**Avis de la Mission Régionale
d'Autorité environnementale des Pays de la Loire
sur le projet d'exploitation d'un parc de 4 éoliennes
par la société Éoliennes du Grand-Auverné
sur la commune de Grand-Auverné (44)**

n° : PDL-2019-3678

Avis

Figure 3: potentialités de perceptions dans l'aire d'étude éloignée (source : étude d'impact page 226)

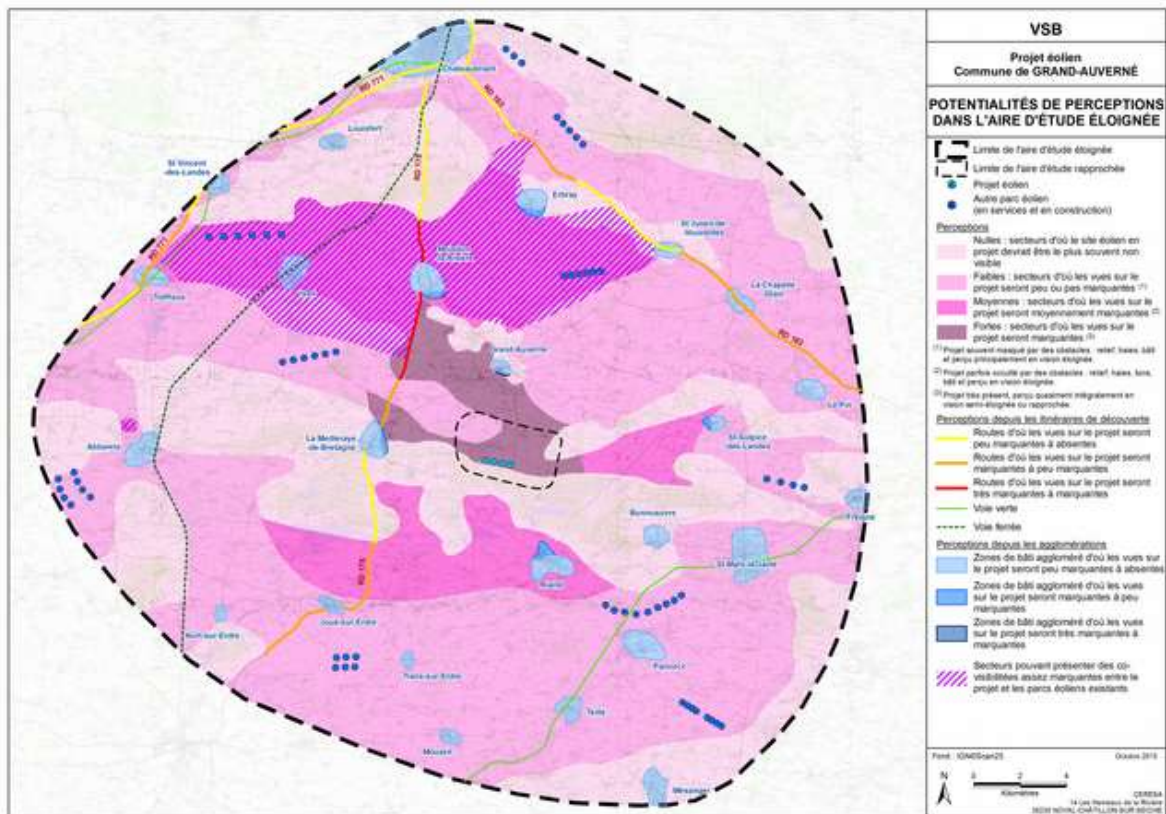
À l'échelle de l'aire d'étude éloignée, une carte présente, page 226, les potentialités de perceptions du parc éolien en projet ainsi que les secteurs pouvant présenter des co-visibilités avec les parcs éoliens existants (en fonctionnement ou autorisés).

Les vues sur le parc éolien seront ainsi très marquantes depuis toute la ligne de crête d'implantation du parc jusqu'aux abords nord-est du bourg de La Meilleraye-de-Bretagne et sur un secteur se déployant vers le nord puis vers l'ouest, passant au sud du bourg de Grand-Auverné jusqu'à la route départementale 178 et le sud du bourg de Moisdon-la-Rivière. Aucun secteur au sud du parc n'est ici identifié, la forêt d'Ancenis bloquant au moins partiellement les vues, notamment sur la partie basse des éoliennes.

Les vues peuvent être marquantes dans le prolongement de la ligne de crête d'implantation du parc jusqu'à l'ouest du bourg de Saint-Sulpice-des-Landes, sur un grand secteur situé à l'ouest du bourg de Saint-Julien-de-Vouvantes, au sud d'Erbray, autour de Moisdon-la-Rivière et d'Issé jusqu'à l'est du bourg de Treffieux et, au sud, sur un secteur autour du bourg de Riaillé, de l'étang de la Provostière et du grand réservoir de Vioreau. Est aussi concerné le sommet du terroir d'Abbaretz, qui offre une vue à 360° sur le grand paysage.
